Phase45旧基板修正方法
パターン面より見る

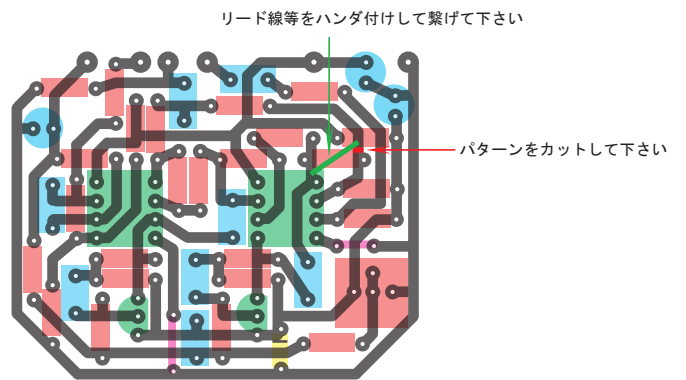
4.7Vツェナーダイオード

リード線等をハンダ付けして繋げて下さい

パターンをカットして下さい
